H4-CA-283-R03

浜岡原子力発電所
基準津波の策定のうち
歴史記録及び津波堆積物に関する調査について
(コメント回答)

2024年1月17日

①泥質堆積物中にイベント堆積物がないと判断した根拠 (泥質堆積物中にイベント堆積物がないと判断した根拠 (敷地西側 : 地質断面図))

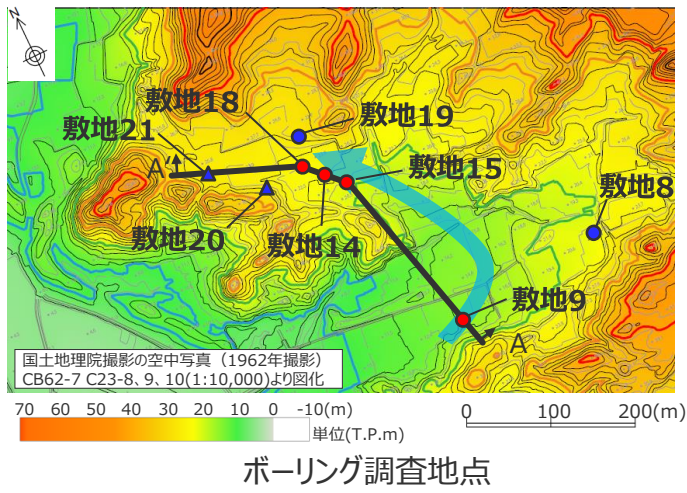
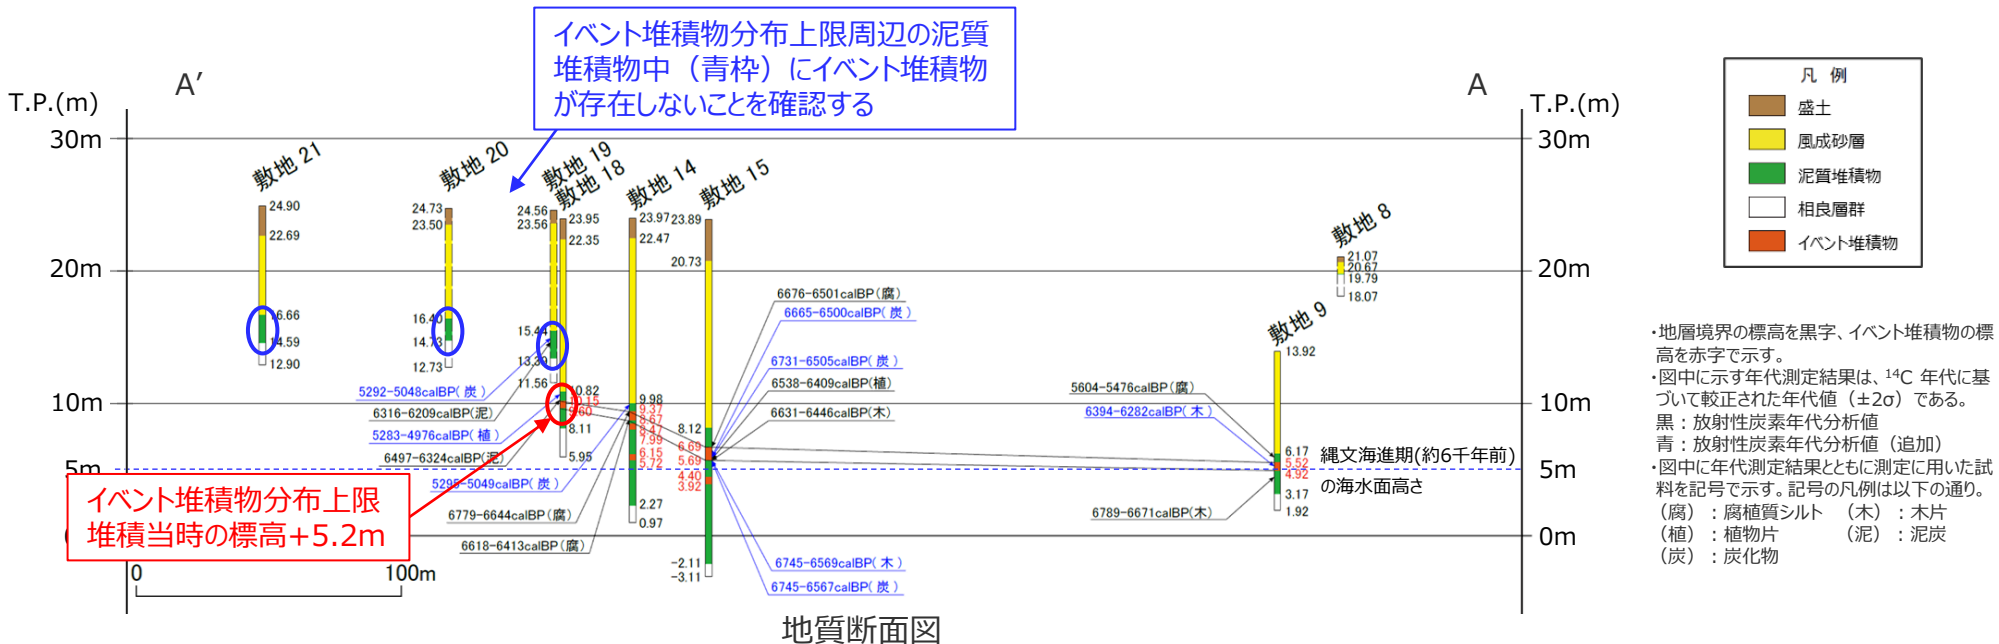
- 敷地のイベント堆積物の分布上限周辺において、イベント堆積物がないとしている泥質堆積物については、その判断根拠を示すこと。
- 敷地のイベント堆積物として比較的厚い層厚を認定していることについて、コア観察結果、地形的な特徴等からの考察を加え説明すること。
- イベント堆積物の評価の基礎データであるボーリングコア写真と柱状図は、調査地点ごとに両者を並べて示すこと。

- 敷地西側のイベント堆積物は、敷地9、15、14、18の現標高約4~10mにかけて泥質堆積物中に確認され、この内敷地18のイベント堆積物の分布標高が最も高い。
- 敷地西側について、イベント堆積物より標高の高い位置にイベント堆積物が存在しないことを確認するために、イベント堆積物の分布上限（敷地18）周辺の調査地点の泥質堆積物中（敷地19~21：下図青丸）にイベント堆積物がないと判断した根拠を次頁以降に示す。
